Tostek Oy

Viite: Lausuntopyyntö 5.1.2026

Asia: Sähköverkon maakaapelointi, Haapakimolantie 610, litti

Kohde Saaranen (Saarainen) 1000012812, suunnittelualueen kartta, lehti 5.29 merkittynä suojelualuearajauksensa kera punaisella rasterilla. Tumman vihreä katkoviivoitus osoittaa arkeologin valvontaa vaativat kaapelikaivantojen alueet mukaan lukien muinaisjäännöksen merkitty suojalue.

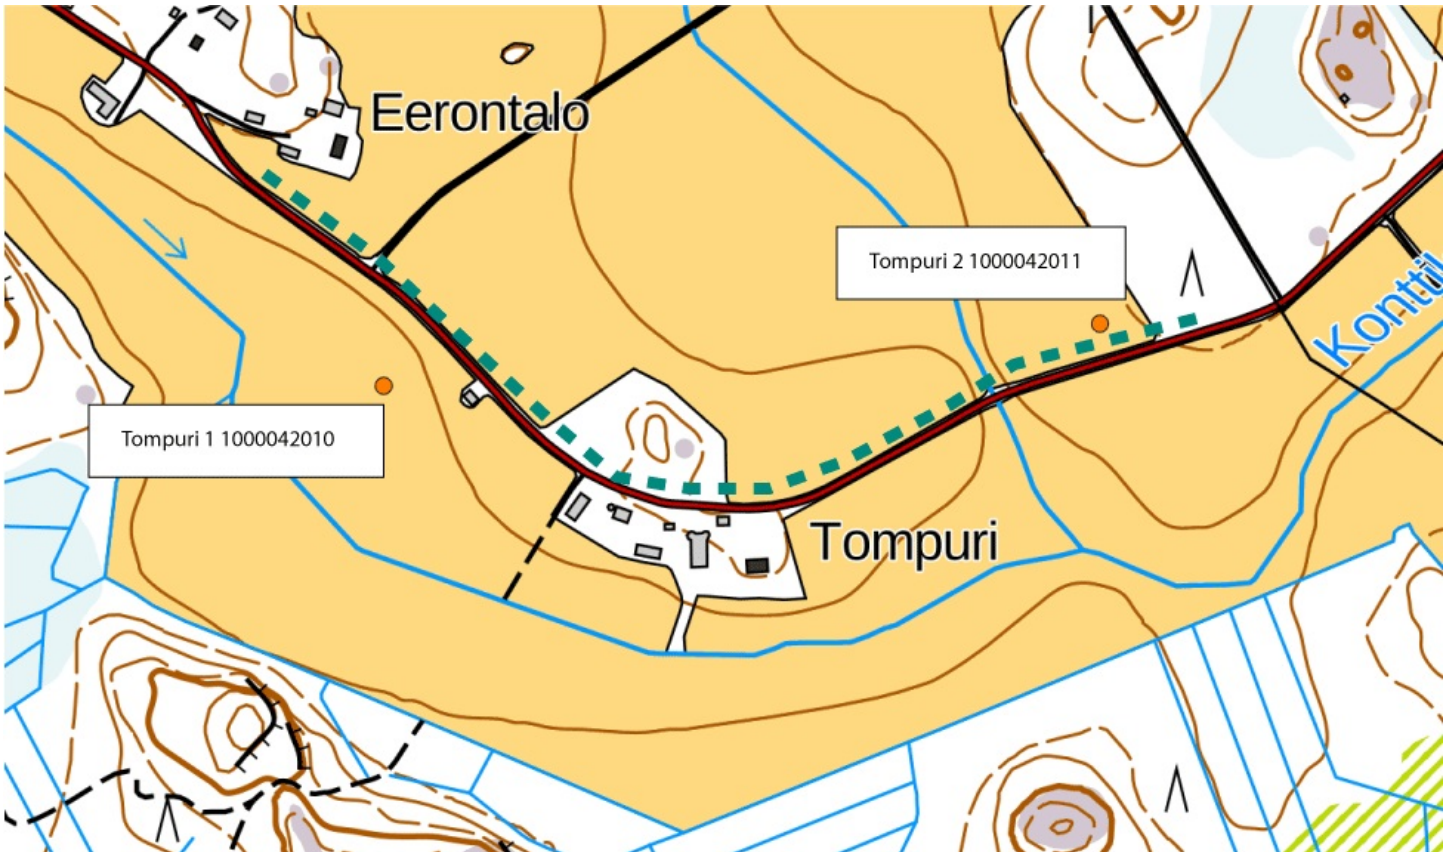
Museo edellyttää, että kylätontin alueella Saaranen sekä kivikauden löytöpaikkojen alueella Tompuri 1 ja 2 kaapeliojen kaivamiseen, puistomuuntamoiden sijoituspaikoille ja kohdille, joista vanhan sähkölinjan pylvää poistetaan, liitetään arkeologinen valvonta. Tämä erityisesti alueilla, joissa kaivaminen tapahtuu mylläämättömällä alueella (esim. viheralueet, metsät, pellot, kevyet piha- ja peltotiet). On mahdollista, että näillä alueilla on säilynyt muinaisjäännöksiä. Liitteenä on kartat muinaisjäännösrekisteistä, joihin on merkittynä arkeologin valvontaa edellyttävät alueet.
